資料（合同W18-2-4及び合同W19-2-3）の  
訂正について

平成20年10月24日  
東京電力株式会社

# 合同W18-2-4における露頭調査結果に関する 記載の訂正について

# 合同W19 - 2 - 3における確認用地震動のパラメータ に関する記載の訂正について

大湊～西元寺・十日市（N2路線）断面概念図

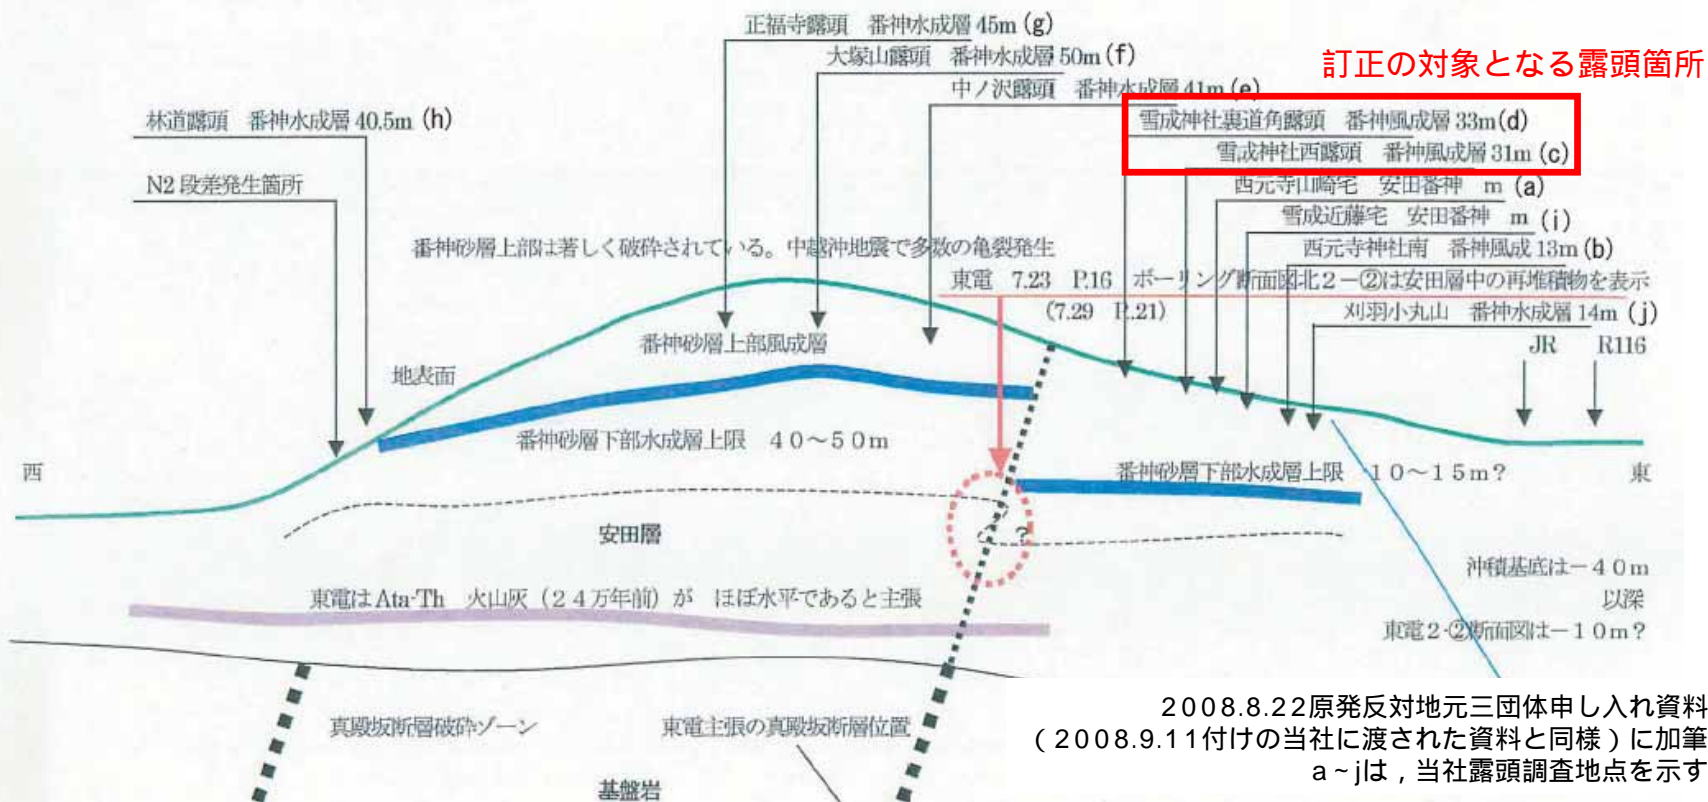
# 合同W18-2-4における訂正の概要

- 地元三団体より指摘された露頭箇所と当社の調査地点の対応を、以下の通りに訂正する

地元三団体により指摘された露頭箇所	当社調査地点	
	訂正前	訂正後
雪成神社裏道角露頭	d	c
雪成神社西露頭	c	d

大湊～西元寺・十日市（N2路線）断面概念図

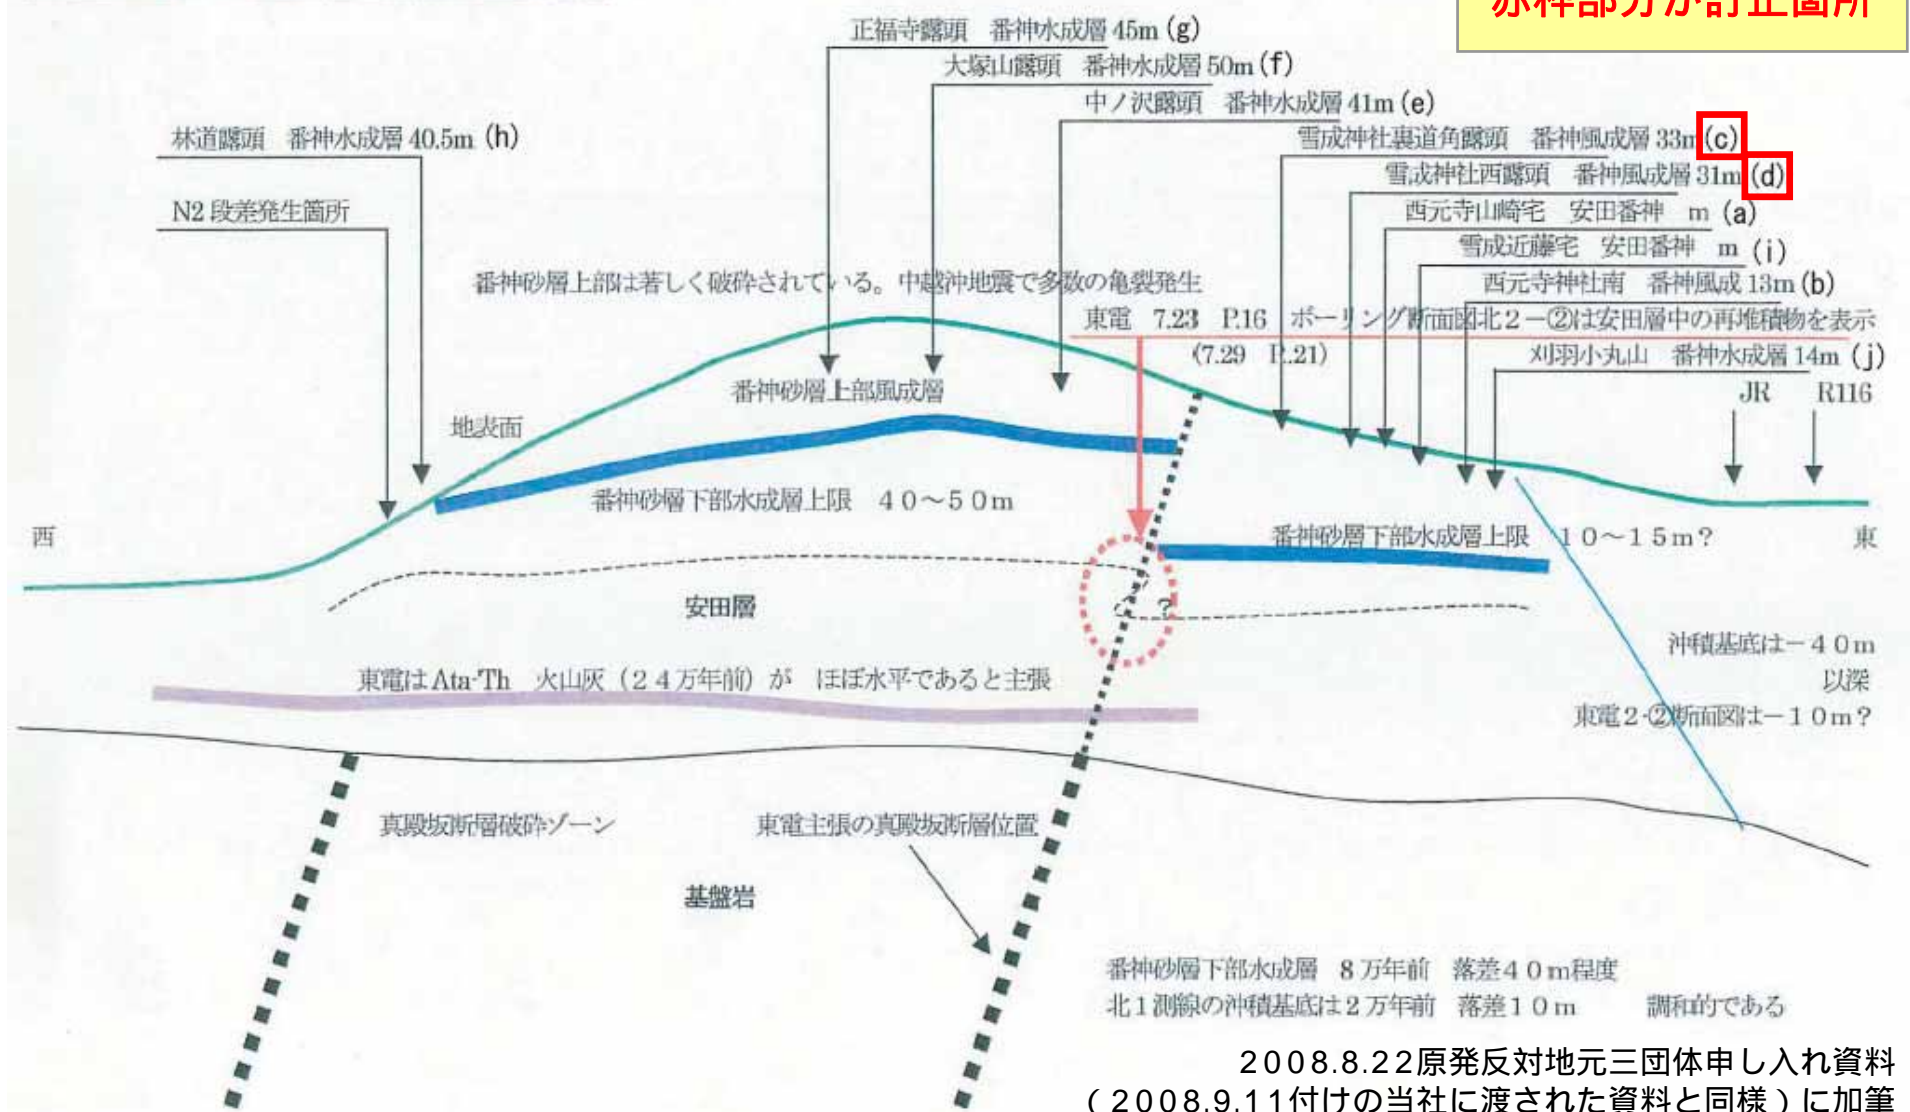
赤枠部分が訂正箇所

## 露頭調査結果

- 露頭調査結果は以下の通りである
- 露頭調査結果に基づく解釈が申し入れの記載と異なる地点を   で示す

露頭名	原発反対地元三団体申し入れ		調査結果
a	西元寺山崎宅	安田番神 m	安田層が標高15m～20m付近に分布する。
b	西元寺神社南	番神風成13m	標高16.5m付近に、番神砂層／大湊砂層境界（以下、風成／水成境界）が認められるものの、本露頭では小断層が多く認められること、同露頭は丘陵と平野との境界の斜面部に位置すること、近接するボーリング北2 - により安田層の上限面を標高約32mに確認していることから、前記の風成／水成境界は地すべりにより低下している可能性が高い。
c	雪成神社 裏道角露頭	番神風成層33m	大湊砂層とみられる砂層及び番神砂層とが分布するが、本露頭では、地すべりが認められ、風成／水成境界の高度は不明瞭である。
d	雪成神社 西露頭	番神風成層31m	標高36m付近に、風成／水成境界が認められる。
e	中ノ沢露頭	番神水成層41m	標高40.5m付近に、風成／水成境界が認められる。
f	大塚山露頭	番神水成層50m	標高48m付近に、風成／水成境界が認められる。
g	正福寺露頭	番神水成層45m	標高40.5m付近に、風成／水成境界が認められる。
h	林道露頭	番神水成層40.5m	標高40m付近に、風成／水成境界が認められる。
i	雪成近藤宅	安田番神 m	安田層が標高15m～17m付近に分布する。
j	刈羽小丸山	番神水成層14m	大湊砂層に類似する海浜砂層が標高14m～16m付近に、この砂層を覆って上位に、シルト層が分布しており、同シルト層は、本露頭付近の標高20m程度に分布する比較的平坦な地形面を形成している。本露頭における海浜砂層及びシルト層の重なりは、M 面を形成する安田層または大湊砂層とそれらを覆う番神砂層との重なりとは異なっており、両者は同一変位基準面とは見なせない。なお、近傍のボーリング北2 - において、安田層の上限面を標高約32mに確認していることを踏まえて、海浜砂層は、大湊砂層堆積期以降に形成された谷埋め堆積物である可能性も考えられる。
